Oggetto: Progetto del Centro di raccolta rifiuti di via Volvera. Approvazione di variante al progetto esecutivo.

OGGETTO: LAVORI DI REALIZZAZIONE CENTRO DI RACCOLTA IN PIOSSASCO (TO), STRADA VOLVERA. APPROVAZIONE PERIZIA DI VARIANTE.

PERIZIA DI VARIANTE

RELAZIONE TECNICO ILLUSTRATIVA
ART.132 DEL D. LGS. N. 163/2006

RELAZIONE TECNICA

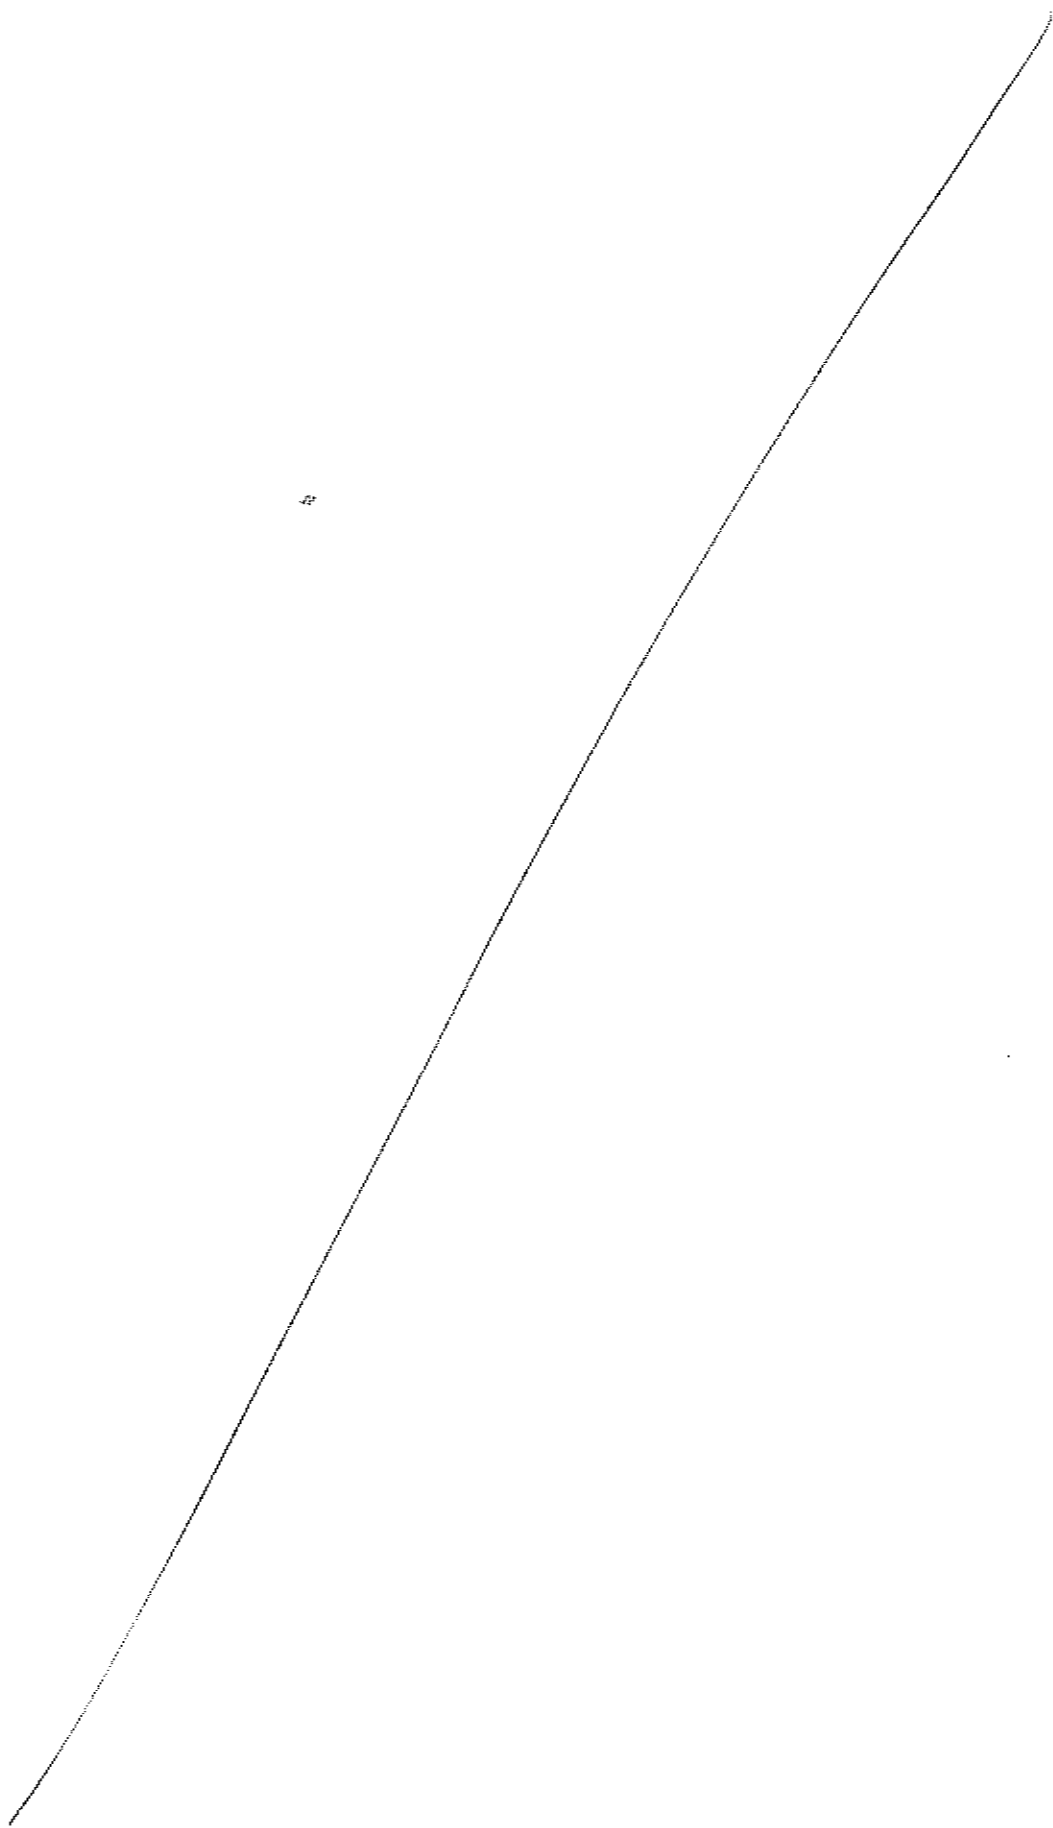
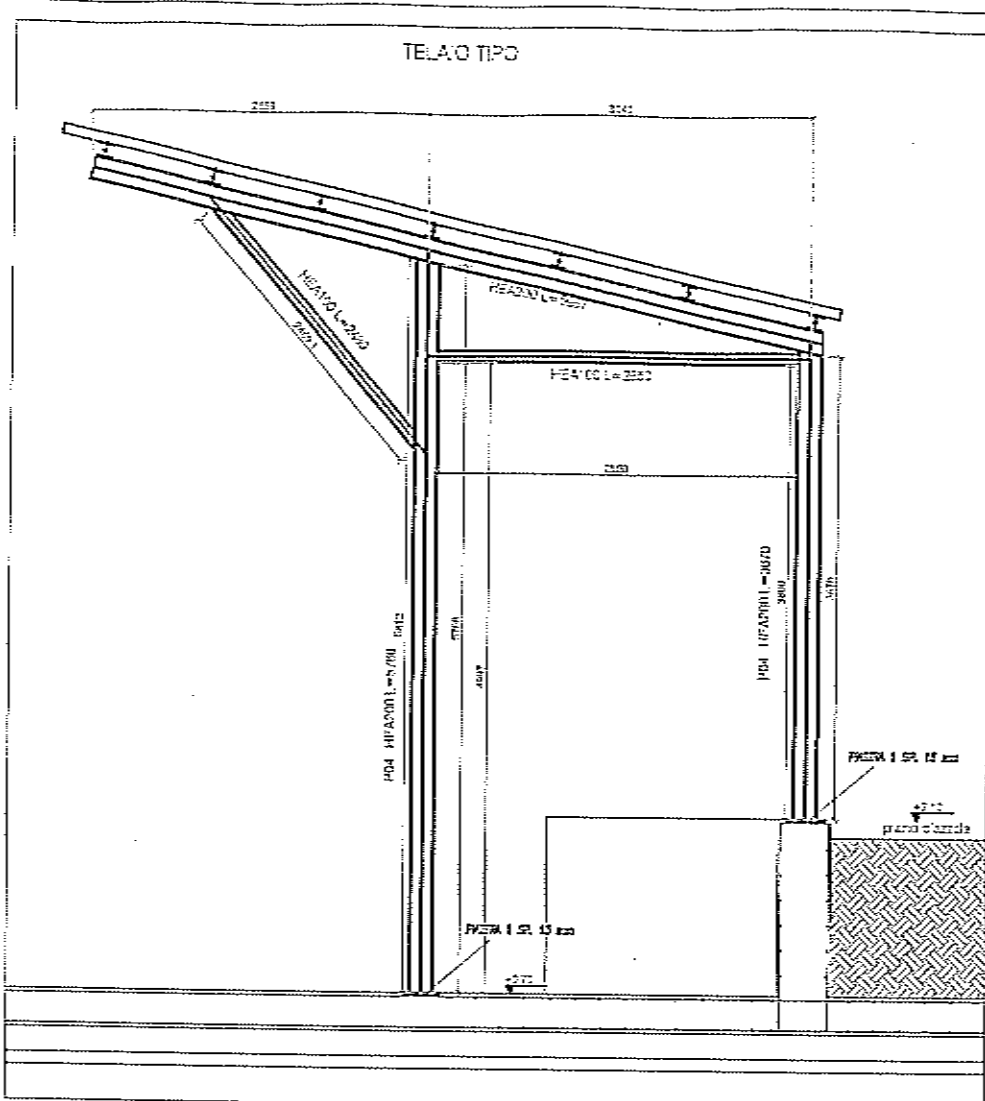
Con riferimento alla necessità di riposizionare i controventi della tettoia in carpenteria metallica presso il cantiere di Piovascico al fine di consentire la corretta apertura dei cassoni scorrevoli si comunica quanto segue.

Il traverso orizzontale di collegamento dei pilastri adiacenti, da realizzare, come indicato nelle tavole grafiche, in profilo HEA100, andrà posizionato appena al di sotto del filo superiore del pilastro lato rialzato e correrà in direzione orizzontale fino a collegarsi con il pilastro lato piazzale.

I tiranti a crociera da posizionare tra pilastri consecutivi, come indicato nelle tavole grafiche, andranno posti in opera in modo che il filo inferiore del collegamento del tirante sul pilastro sia ad una quota di 2.00 m dal piano pavimento in quota e il filo superiore sia collegato in corrispondenza della piastra di appoggio del profilo HEA200, in testa al pilastro.

COVAR 14 - CANTIERE DI PIOSSASCO PARTICOLARE ILLUMINAZIONE SOTTO TETTOIA

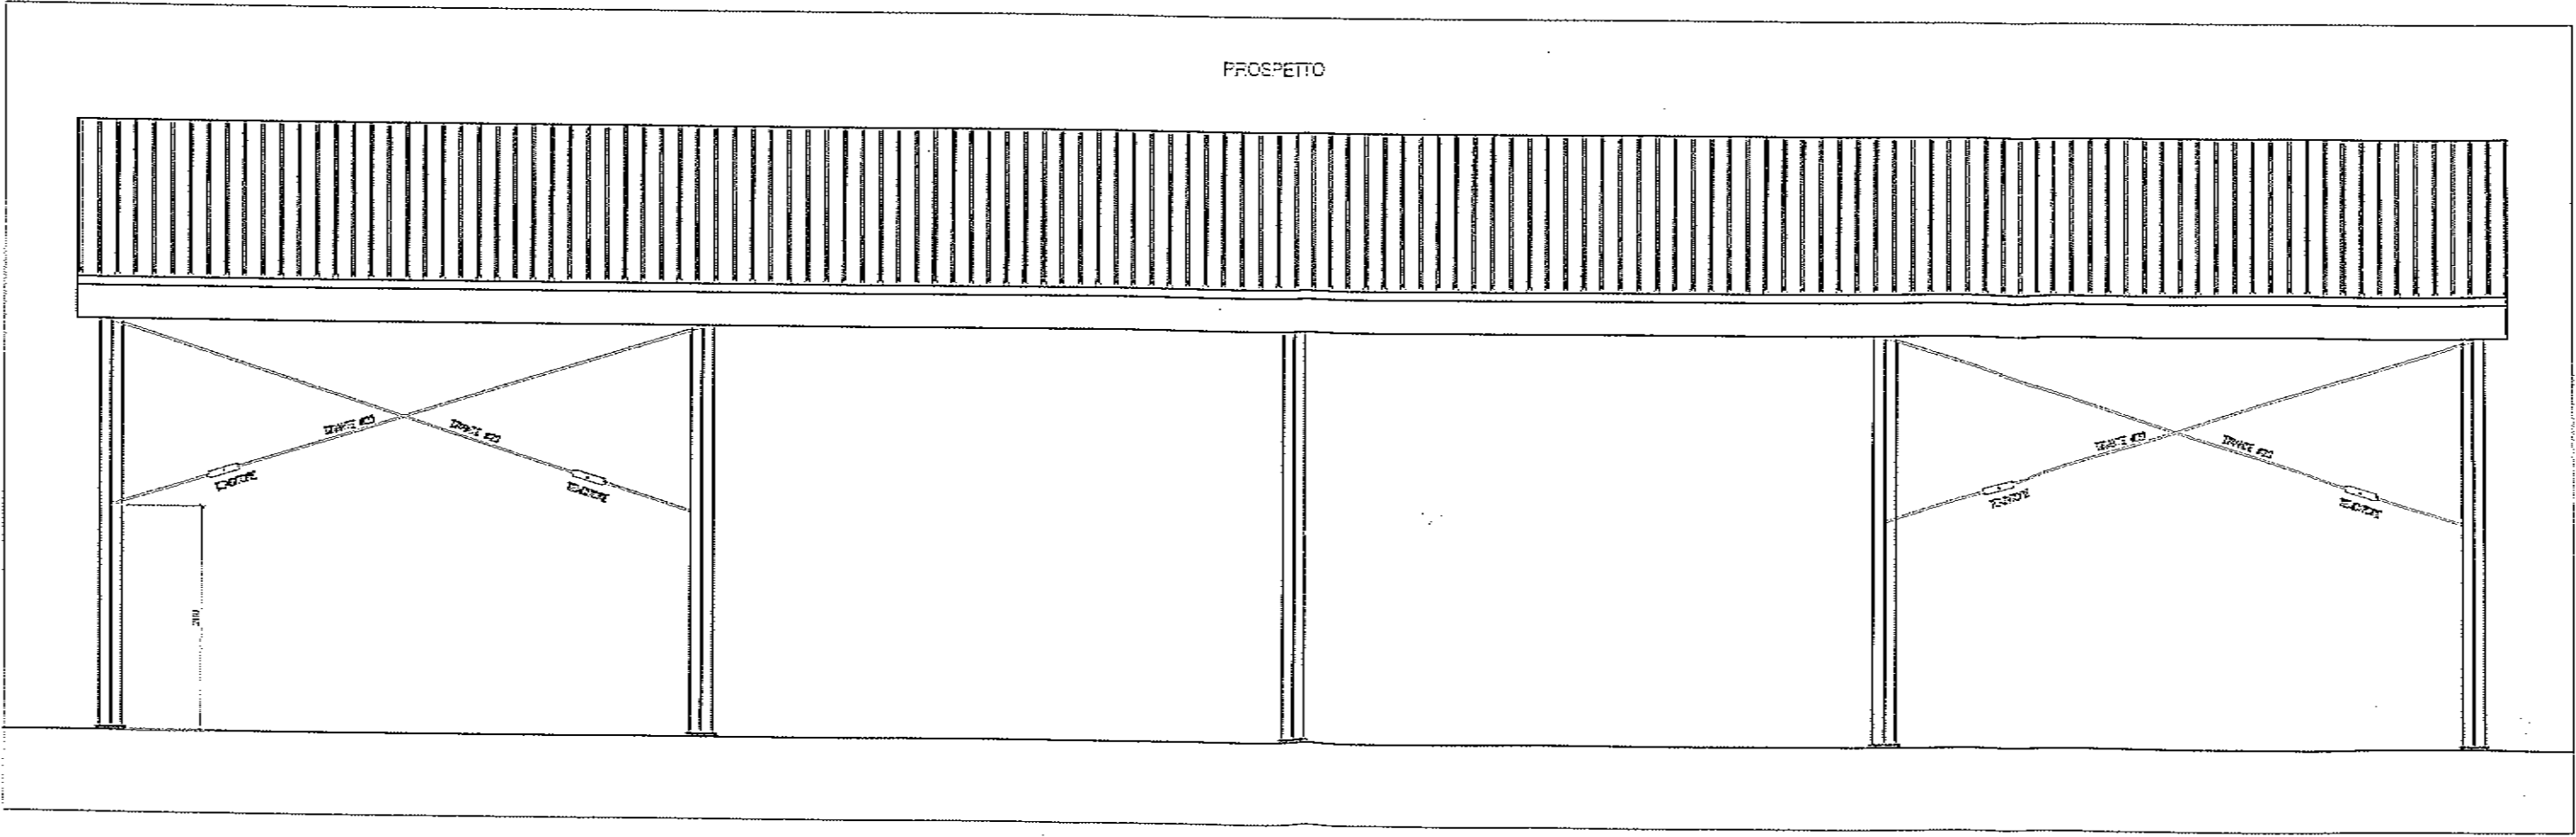
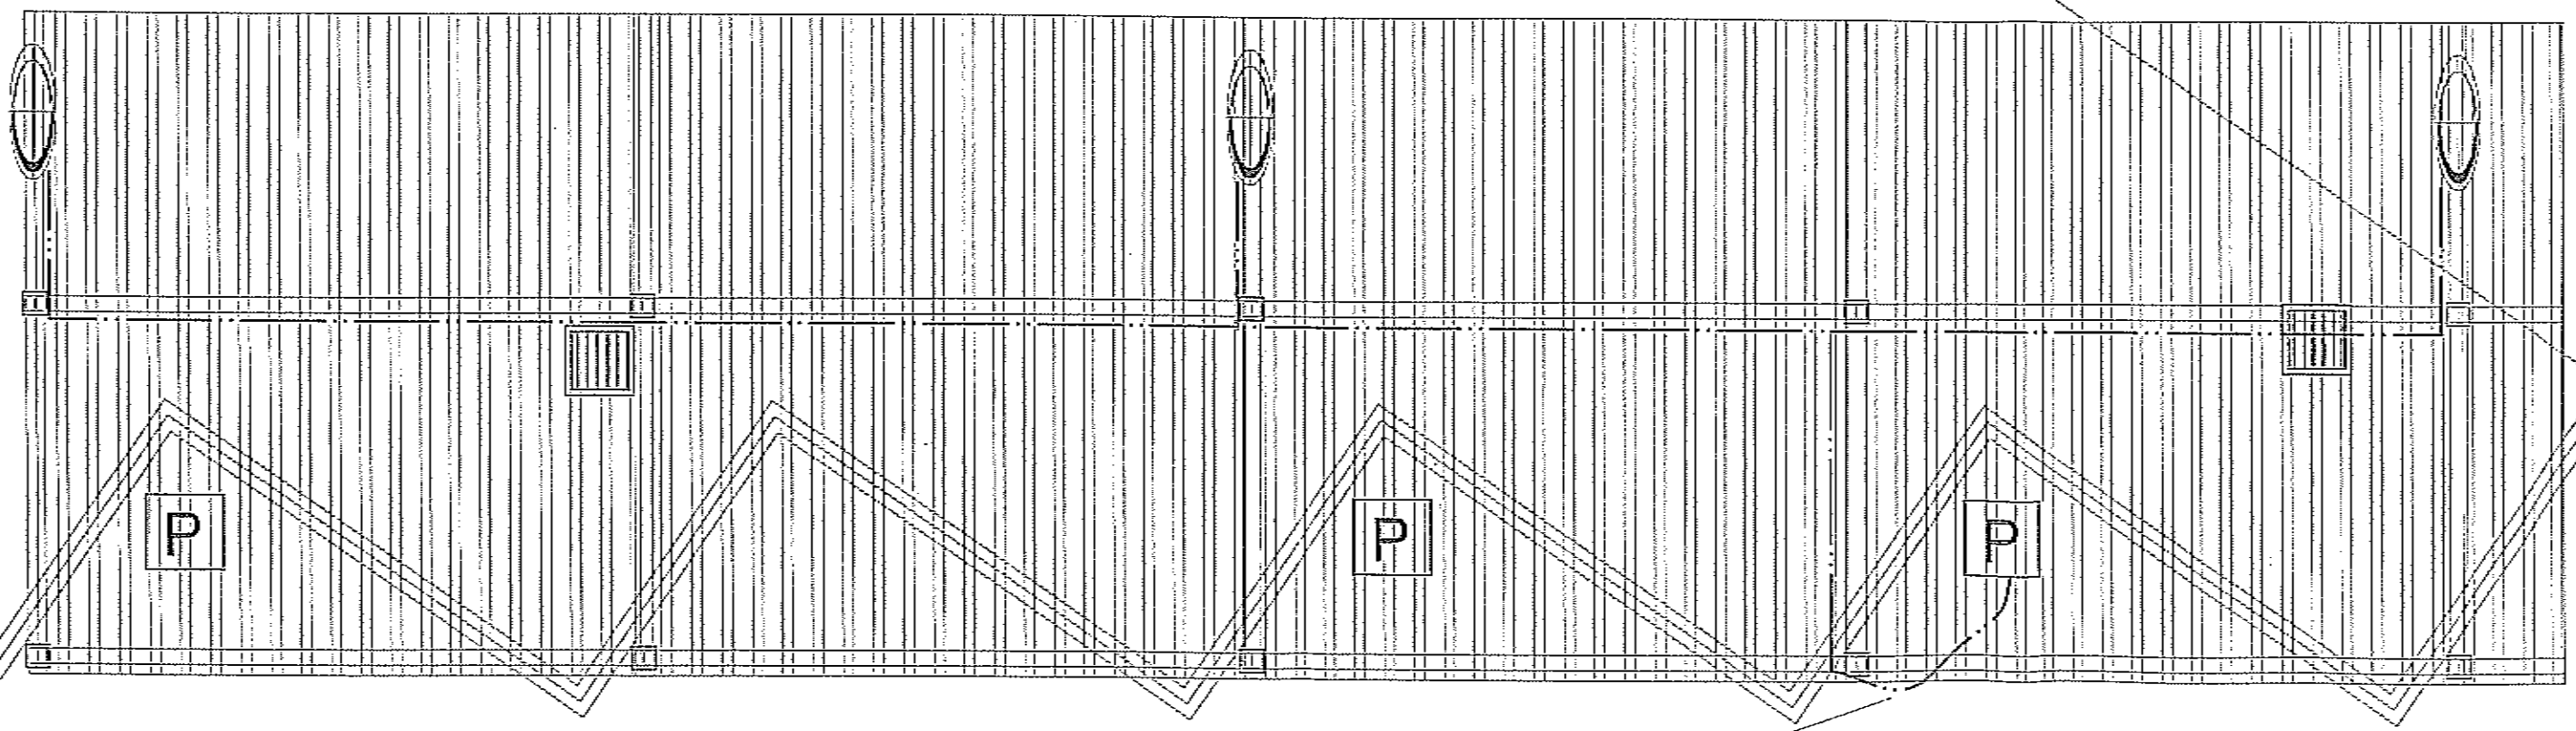
SEZ. "E" - 1 TUBO PVC Ø25mm	
CIRCUITAZIONE	LINEA
QGA C-4	"Derivazione da Pali Illuminazione" (FG70R 2x4mmq+PE4mmq)
